Referencia: Solicitud de PCT Patente de Invención denominada
***Sensores que Tienen Circuitería de Protección Integrada y Métodos
para Proporcionar Protección de Corrosión a Sensores.***

Asunto: Respuesta al Requerimiento No. 6288 del 29 de mayo de 2020.

Expediente No. NC2018/0013857

FIG. 12

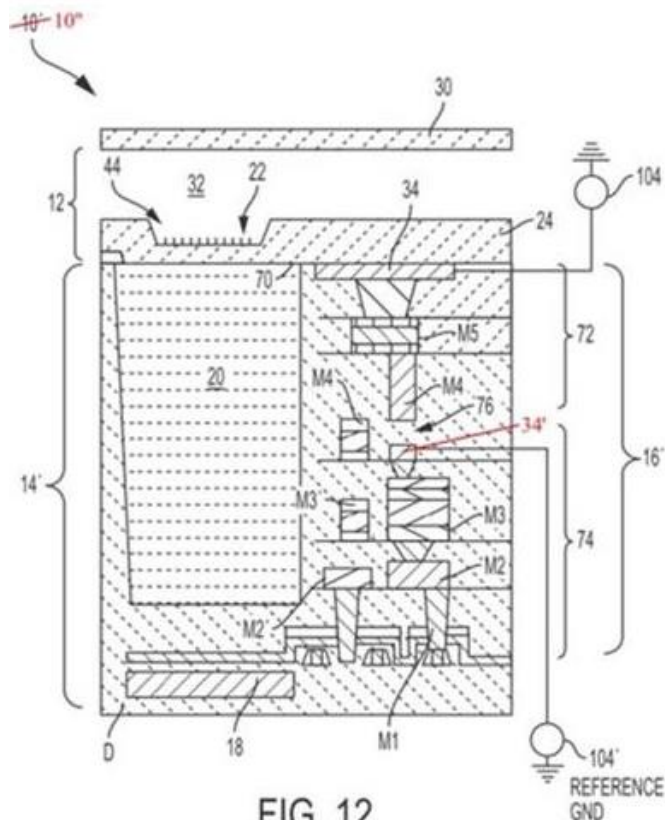
En una de las solicitudes paralelas, el Examinador indicó que, según su opinión, la divulgación “*una segunda capa metálica incrustada (parte de circuitería 74 de detección)*” de la descripción no era clara, ya que un experto en la materia no puede entender a qué parte de la circuitería 74 de detección se refiere la divulgación “*una segunda capa metálica incrustada (parte de circuitería 74 de detección)*”.

Para mayor claridad, se ha asignado un número de referencia al término "segunda capa metálica incrustada" en la descripción y los dibujos. La descripción indica: "la primera capa 34 metálica incrustada está separada de la segunda capa metálica incrustada por un hueco 76".

Basándose en esta descripción, está claro que la segunda capa metálica incrustada se encuentra en la parte superior del circuito de detección. En la enmienda voluntaria presentada se ha añadido un nuevo número de referencia 34' a la Fig. 12, como se muestra arriba, y se ha añadido dicho número de referencia 34' detrás del término "segunda capa metálica incrustada". Además, se ha modificado el número de referencia 10' a 10" como se muestra arriba para que se ajuste a la descripción de este párrafo.

Fig. 7

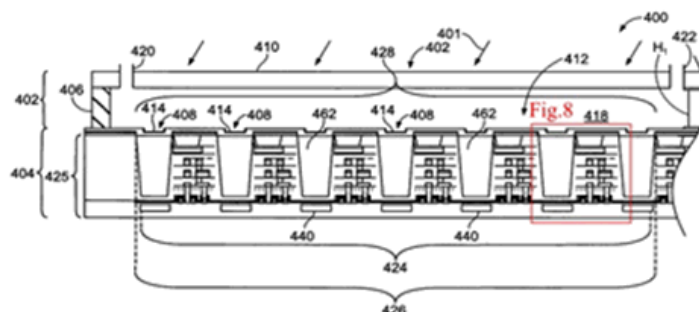
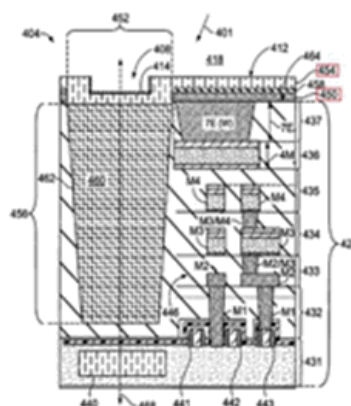
El documento D1 divulga un biosensor 400, que comprende: una celda de flujo 402 (es decir, "celda de flujo"); y un dispositivo de detección 404 (es decir, "dispositivo de detección"). La celda de flujo 402 incluye una capa de pasivación 454 (es decir, "capa de pasivación") con un sitio de reacción 414 (es decir, "sitio de reacción") y una tapa de flujo 410 (es decir, "tapa"), en la que se define un canal de flujo 418 (es decir, "canal de flujo") entre la tapa de flujo 410 y el dispositivo de detección 404. El dispositivo de detección 404 incluye una capa de blindaje 450 (es decir, "capa de metal incrustada") (Figs. 7-8). El documento 1 muestra además un controlador de sistema 104 (es decir, "controlador") (Fig. 1).

En el oficio se afirma que el documento D1 no muestra la característica “conectar a tierra la capa metálica incrustada” de las reivindicaciones 1, 5 y 6 pero que el documento D2 compensa dicha característica.

Sin embargo, el solicitante no está de acuerdo con esta opinión porque un experto en la materia no estaría motivado para combinar los documentos D1 y D2.

En primer lugar, los documentos D1 y D2 no tienen puntos en común sobre los problemas a resolver. El documento D1 pretende mejorar la eficiencia del análisis químico, pero el documento D2 pretende evitar los defectos estructurados causados en el procesamiento de semiconductores. Después de que los defectos en el procesamiento de semiconductores han sido resueltos, el documento D2 ya no necesita un control para conectar a tierra la capa metálica.

Fig. 2

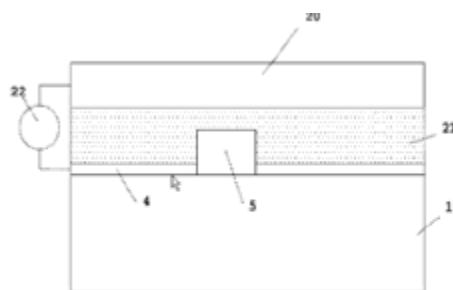
El documento D2 divulga un método para prevenir la corrosión galvánica en el procesamiento de semiconductores (Fig. 1e). En el método, se coloca un contraelectrodo 20 sobre un sustrato 1 con un líquido de limpieza electrolítico 21 entre el contraelectrodo 20 y el sustrato 1, en el que una fuente de alimentación 22 suministra una diferencia de tensión a una capa metálica 4 y al contraelectrodo 20 para evitar la corrosión (Figs. 1d y 2).

En el documento D2, el objetivo es proteger una estructura de silicio que se está fabricando en la superficie de la oblea/sustrato contra el grabado insuficiente durante un paso de limpieza en el proceso de fabricación.

Por el contrario, las presentes reivindicaciones tienen por objeto la protección de una capa metálica incrustada durante las operaciones de detección.

Por lo tanto, por un lado, el documento D2 no protege un dispositivo durante su funcionamiento, puesto que el documento D2 se refiere a la fabricación de dispositivos, mientras que la presente invención, sí se refiere al funcionamiento de dispositivos.

Por otro lado, el documento D2 protege un tipo diferente de material, silicio, frente a la presente invención, metal.

Además, el documento D2 protege en una ubicación diferente, superficie, frente a dónde lo hace la presente invención, incrustado.
